COMUNE DI BOMPIETRO

Oggetto: (ID_VIP: 5235) Progetto metanodotto SNAM "Rifacimento Met. Gagliano – Termini Imerese DN400/DN300 (16") (12") DP 75 bar e opere connesse. Fase 2". Richiesta riconsiderazione nuovo tracciato alla luce di quanto emerso in occasione del sopralluogo congiunto.

- *stralcio catastale del foglio di mappa n. 21*
- *stralcio catastale del foglio di mappa n.22.*

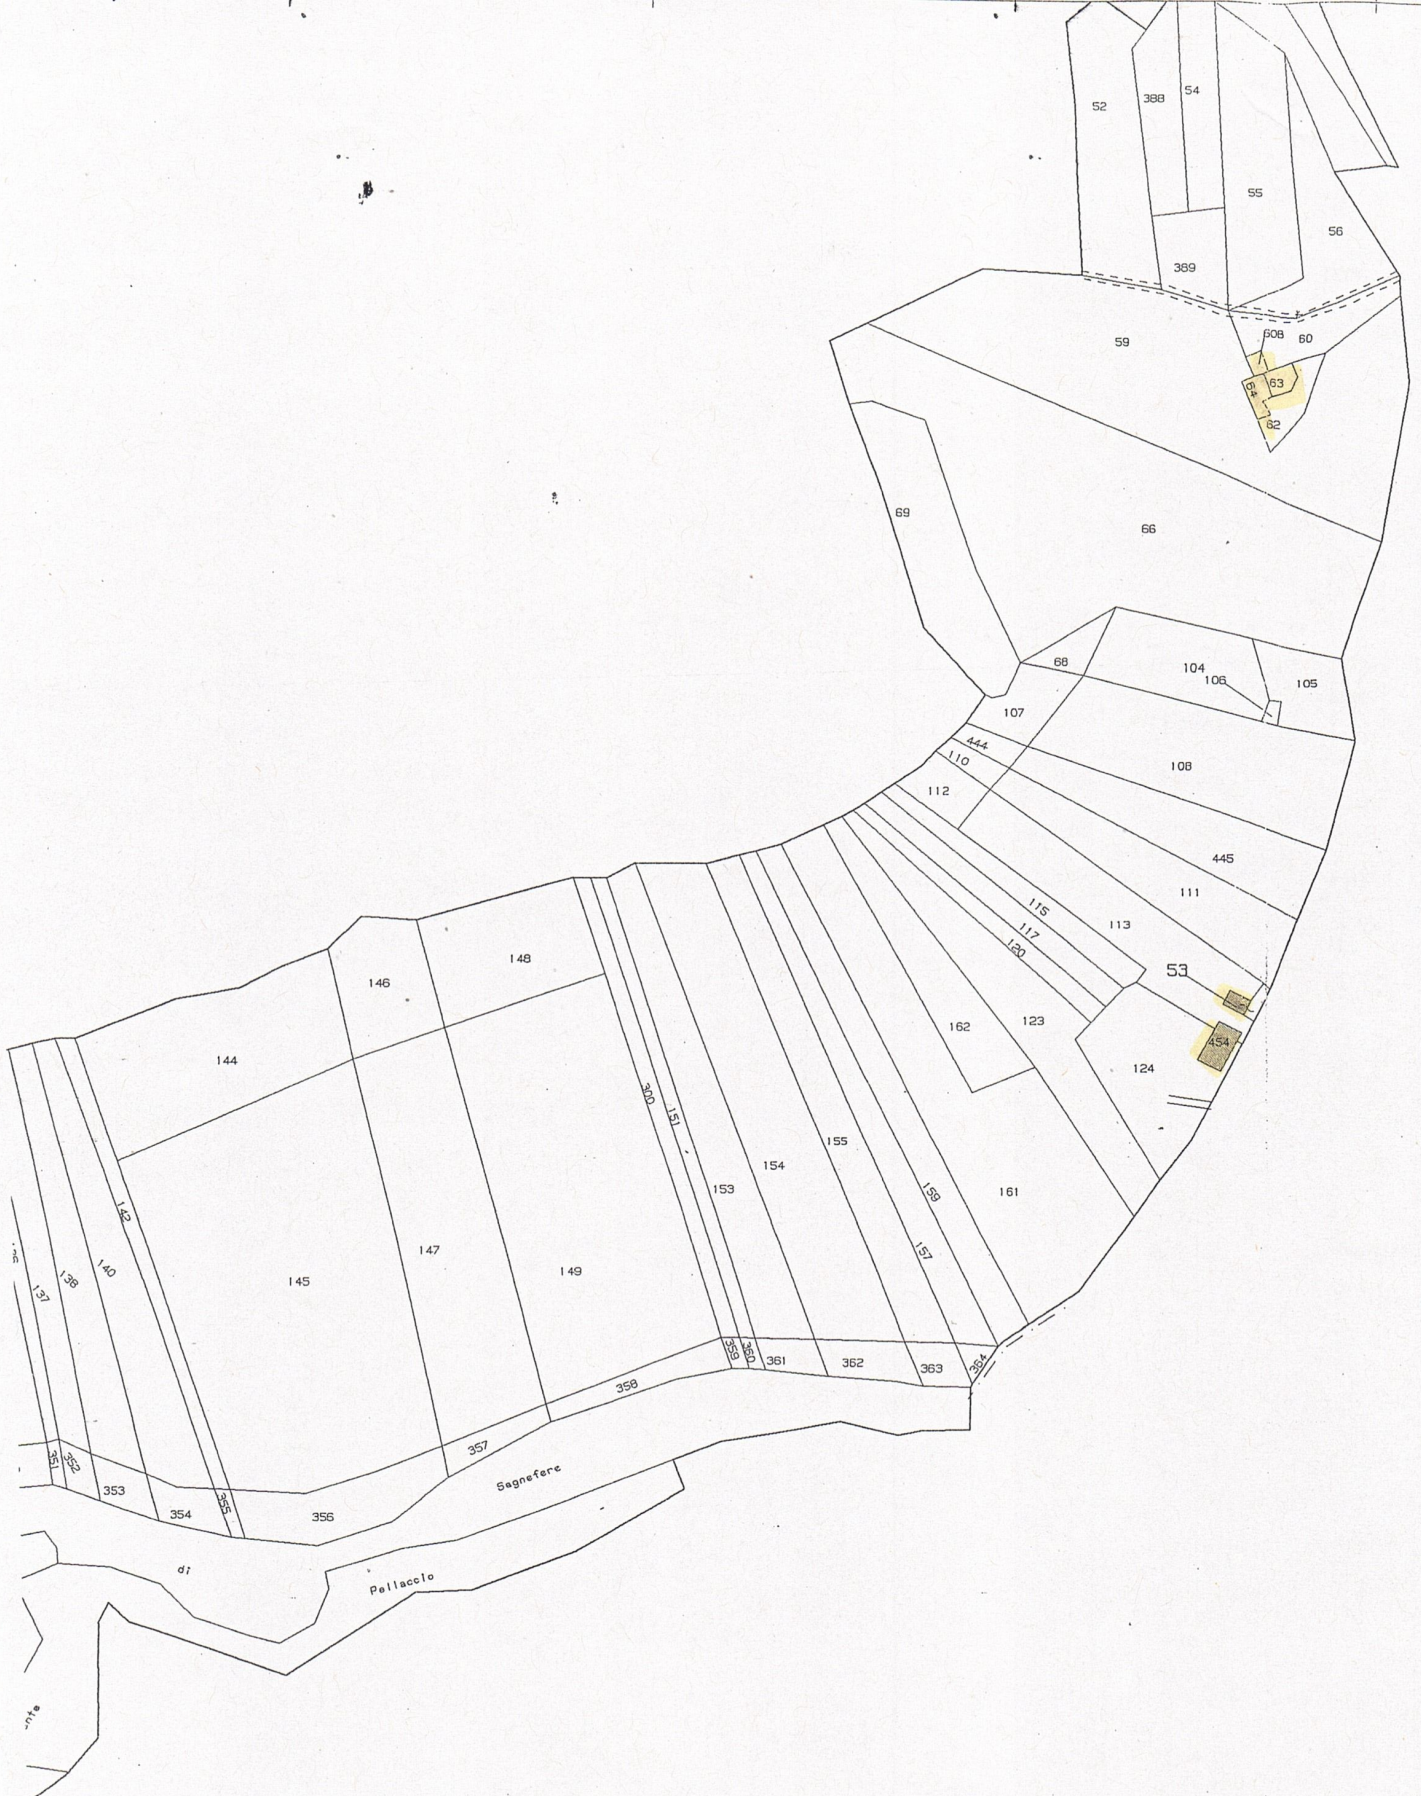
In particolare, si chiede che il tracciato del metanodotto, in c.da Sagnefari, nel rispetto di quanto previsto dal decreto Ministeriale del 24.11.1984 con ss. mm. e ii., venga allontanato di almeno metri cento dalla particella di terreno n.100 del fg. 21, sulla quale è prevista la realizzazione di un capannone agricolo e dai fabbricati individuati con le particelle numero 425, 478, 476, 477 del fg. 21 e con le particelle numero 53 e 454 del fg. 22, di proprietà Fili, e con le particella numero 63, 64 e 608 del fg. 22, di proprietà Saguto, facenti parte del nucleo abitato sito nella omonima contrada.
